第 51 回技能五輪全国大会
電工職種参加企業・団体 各位

競技主査 職業能力開発総合大学校
清水 洋 隆

第 51 回技能五輪全国大会 電工職種 公表競技課題に対する質問・回答

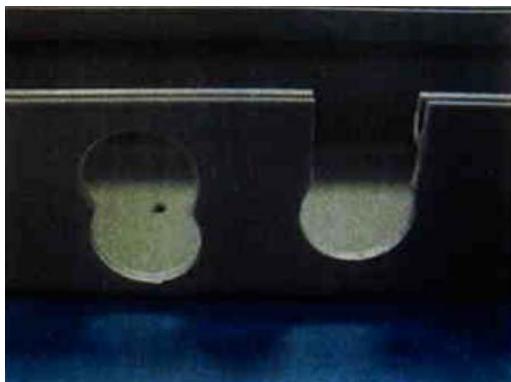
質問：丸ボックスの取付けは中央1点留めでもよろしいですか。

回答：2点以上で固定してください。

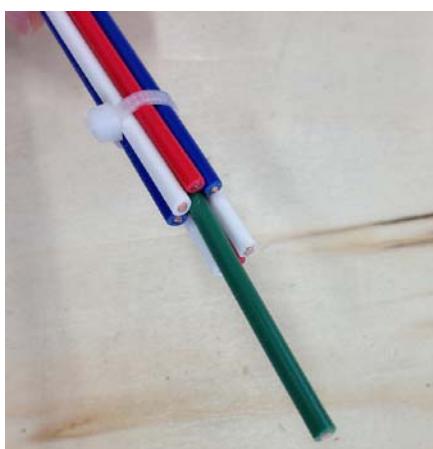
質問：動力制御盤、小型 PLC 制御盤に電線が入る箇所のダクト穴あけは下記のように空けても問題ないでしょうか。二通り例を挙げておきます。

回答：ダクトの穴が挿入される電線束に対して必要以上に大きい場合、減点される可能性があります。
